OGGETTO: [ID: 10148] Procedura di Valutazione di Impatto Ambientale ai sensi dell'art.23 del D.Lgs. 152/2006 relativa al progetto per la costruzione di un impianto di produzione di energia elettrica da fonte eolica denominato "Solagne Grandi" di potenza totale pari a 39,2 MW e delle relative opere di connessione, da realizzarsi nei Comuni di Guglionesi, Montecilfone e Montenero di Bisaccia (CB). Proponente: LE.RO.DA. WIND S.r.l. Riferimento protocollo 148181/2023. Trasmissione parere dell'Ente Gestore della Rete Natura 2000 della Regione Molise.

OGGETTO: [ID: 10148] Procedura di Valutazione di Impatto Ambientale ai sensi dell'art.23 del D.Lgs. 152/2006 relativa al progetto per la costruzione di un impianto di produzione di energia elettrica da fonte eolica denominato "Solagne Grandi" di potenza totale pari a 39,2 MW e delle relative opere di connessione, da realizzarsi nei Comuni di Guglionesi, Montecilfone e Montenero di Bisaccia (CB).

Proponente: LE.RO.DA. WIND S.r.l.

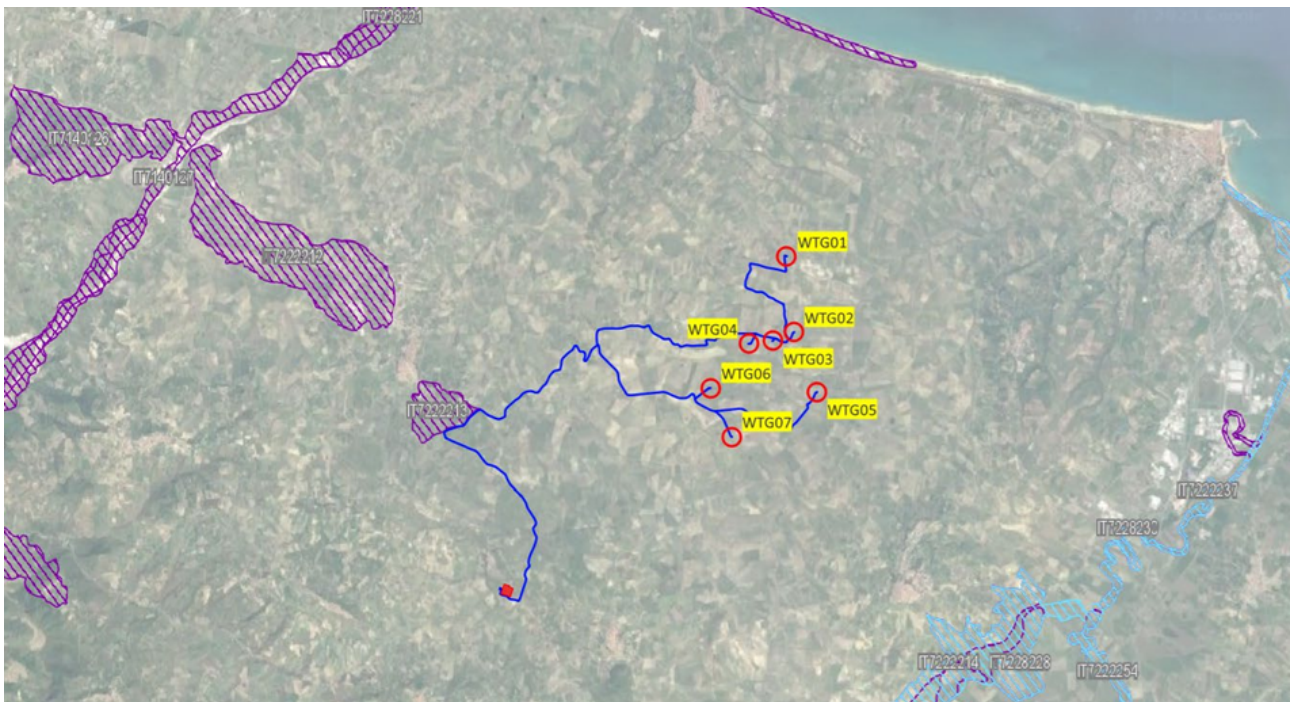
Il percorso del cavidotto, posto parzialmente all'interno della ZSC IT7222213, si sviluppa sul tracciato della Strada Provinciale 124 e in un contesto di prossimità all'habitat codice 6220* "Percorsi substeppici di graminacee e piante annue dei Thero-Brachypodietea", come risulta dalla cartografia degli habitat del Piano di gestione di cui alla DGR 772/2015 visibile su questo link

Lo Screening di primo livello di incidenza, tuttavia, non fornisce adeguate descrizioni delle attività condotte all'interno della ZSC IT7222213 "Calanchi di Montenero".

1. predisporre un progetto di cantierizzazione dello scavo all'interno e in prossimità della ZSC IT722213 "Calanchi di Montenero" (percorso del cavidotto su viabilità esistente), indicando il periodo di realizzazione delle opere che deve comunque escludere il periodo riproduttivo (1° aprile – 31 luglio di ciascun anno), con

la cartografia del percorso del cavidotto e di tutte le attività di cantiere rispetto alla localizzazione dell'habitat 6220* "Percorsi substeppeici di graminacee e piante annue dei Thero-Brachypodietea" con la trasmissione della documentazione a questo Servizio per un ulteriore parere;
